beschikking

Datum	3 oktober 2023
Nummer	IenW/BSK-2023/277218
Betreft	Besluit wijziging geluidproductieplafonds op referentiepunten
Project	A28, aansluiting N340
Bijlage(n)	2

BESLUIT WIJZIGEN GELUIDPRODUCTIEPLAFONDS

**Akoestisch onderzoek op referentiepunten
A28/N340 PIP**

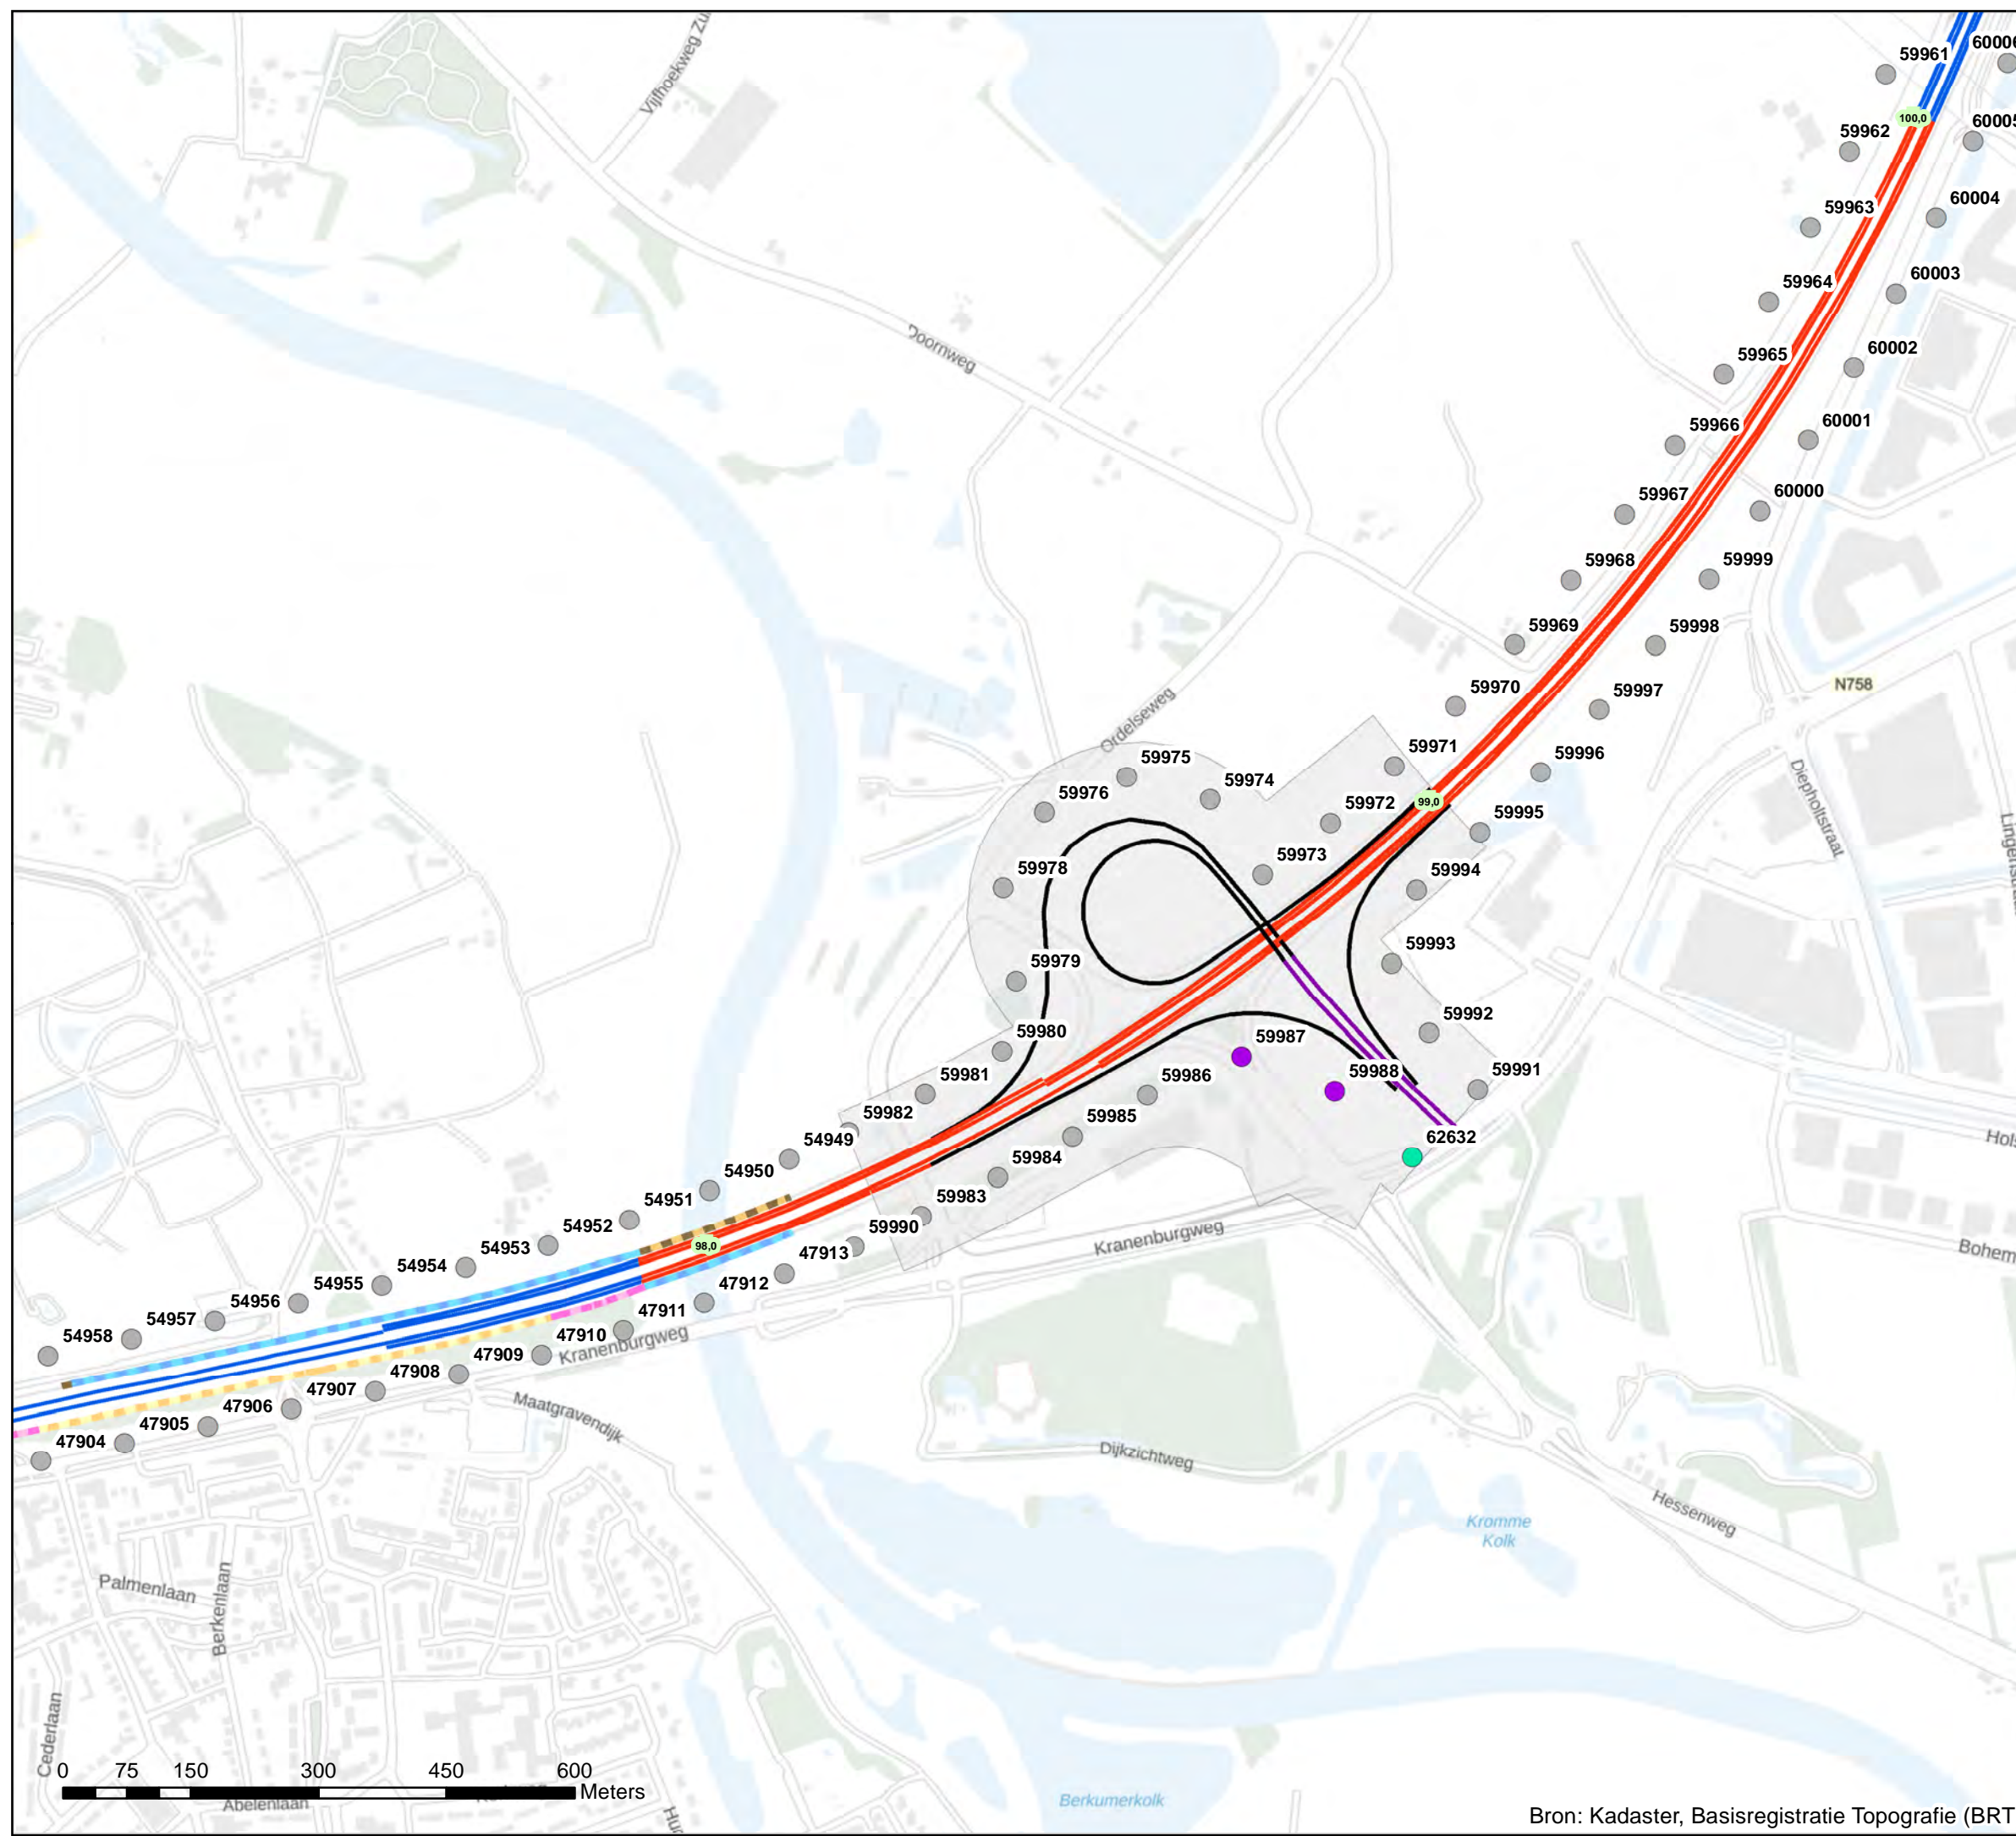
Het hieronder vermelde referentiepunt wordt nieuw toegevoegd aan het geluidregister.

De hieronder vermelde referentiepunten worden verplaatst.

Op de volgende kaart is de (gewijzigde) ligging van de referentiepunten weergegeven.

Referentiepunt	Coördinaten	
	X	Y
62632	207199,83	505026,60

Referentiepunt	Coördinaten geluidregister		Coördinaten na verplaatsing	
	X	Y	X	Y
59987	206974,75	505079,03	206999,96	505144,48
59988	207037,02	505000,55	207108,75	505103,81
